基本構想（案）におけるパブリック・コメント時点からの変更点

◆ 基本構想の名称（標題、本編 P1）

変更後	変更前	関連意見
新たな長居障がい者スポーツセンター（仮称）整備基本構想	大阪市長居障がい者スポーツセンター建替基本構想	意見No.120

○ 配置イメージ（概要版 P3・本編 P47）

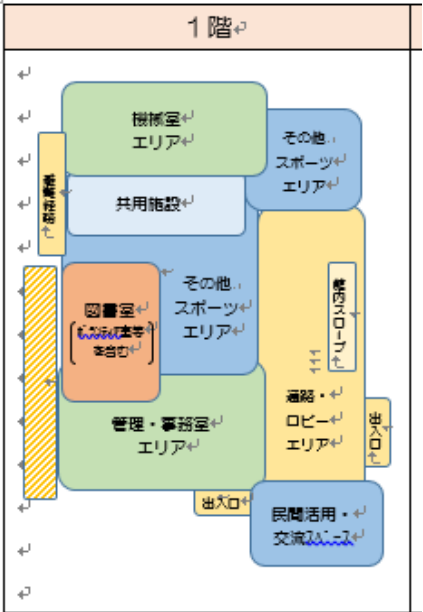
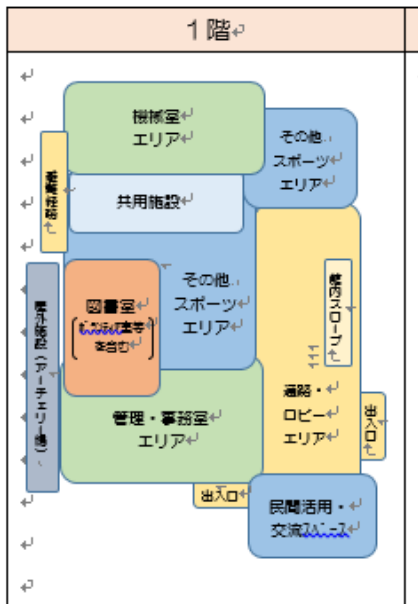
変更後	変更前	関連意見
【概要版・本編共通】  【概要版】 ※ 基本構想（案）で示した、1階の屋外アーチェリー場（建物左側）の規模や場所等については、パブリック・コメントの意見を踏まえ、利用状況を踏まえつつ、今後実施する予定の基本計画や設計等の過程において検討します。 ※ また、配置や規模等についても今後変更する場合があります。 【本編】 概要版の追記と同じ	【概要版・本編共通】  【概要版】 ※ 追記 ※ 今後実施する予定の基本計画や設計等の過程において、配置や規模等についても変更する場合があります。 【本編】 ※ 追記	意見No.25～36
